Rapport de contrôle d'installations électriques à basse et à très basse tension

RÉF. 95/2022/58582/01:1

ADRESSE DU CONTRÔLE Place 2 - 7618 Taintignies

TYPE DE CONTRÔLE Visite de contrôle vente ancienne installation (8.4.2.)

Croquis de position élémentaire et descriptif sommaire des tableaux

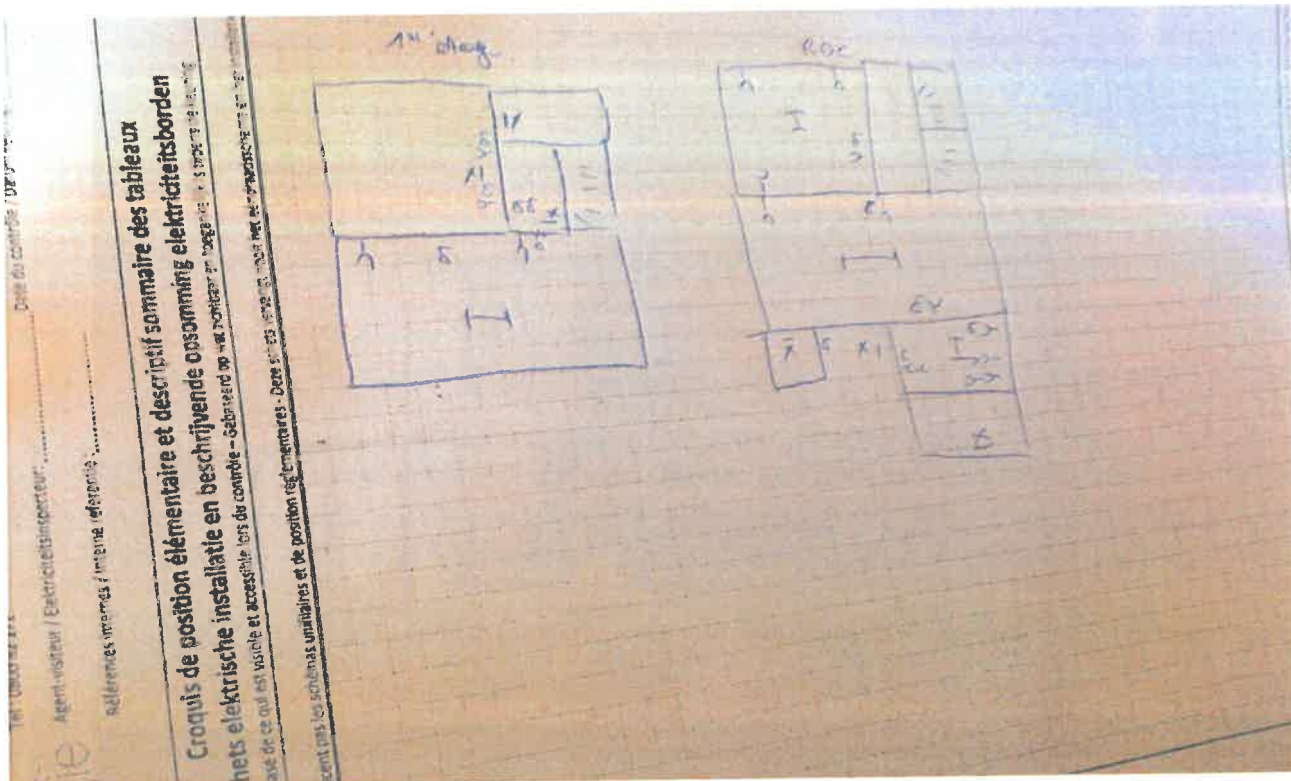
Conformité schéma(s) unifilaire(s) et plan(s) de position	Pas OK	Nombre de tableaux	1	Nombre de circuits	4
Circuits	1x F4A II	2x D16A II	1x D32A II		
Protection	4A, 10kA	16A, 4,5kA	32A, 4,5kA		
Section (mm ²)	2,5	2,5	6		
Conclusion	OK	OK	OK

Les fondations datent	D'avant le 1/10/1981	Dispositif différentiel de tête	ID - 40A - 300mA - type A - test impossible - pas de tension
Type d'électrode de terre	Piquets	Dispositif différentiel "sdb"	absent
Résistance de dispersion de la prise de terre (Ω)	Pas mesurable	Fixation/Etat/Détérioration matériel	Pas OK
Conformité des liaisons équipotentielles et des PE	Sans objet	Contrôle visuel appareils fixes et/ou mobiles	Pas OK
Test de continuité	Pas concluant	Protection contre les contacts directs	Pas OK
Contrôle boucle de défaut	Test impossible - pas de tension	Résistance générale d'isolement (MΩ)	0,00
Protection contre les contacts indirects	Pas OK	Adéquation DPCDR - prise de terre	Pas OK
		Adéquation protections surintensités - sections	OK
